Planungs- und Gestaltungsbeirat der Hansestadt Rostock

6. Sitzung – 13.12.2013

Protokoll

TOP 1 Baufeld am Rosengarten

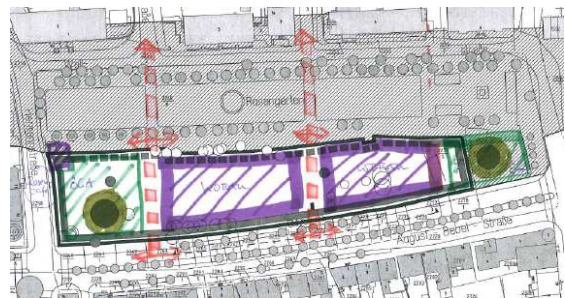
Herr Prof. Anderhalten spricht sich ebenfalls für eine konsequente Bebauung entlang der A.-Bebel-Str. aus. Diese sollte nicht geschlossen sein, aber eine klare Kante definieren. Aus seiner Sicht sollte aber auch der nördliche Teil des Grundstücks bebaut werden, beispielsweise mit u-förmigen Gebäuden, die sich zum Rosengarten hin öffnen.

Die geplante Erweiterung der Hermannstr. durch eine zusätzliche Abbiegespur wird vom Beirat kritisch gesehen. Zum einen wird so eher noch zusätzlicher Verkehr in das Gebiet gezogen, zum anderen lässt dadurch auch der geringe Abstand zur denkmalgeschützten Blutbuche eine angemessene bauliche Betonung der Ecke kaum noch zu.
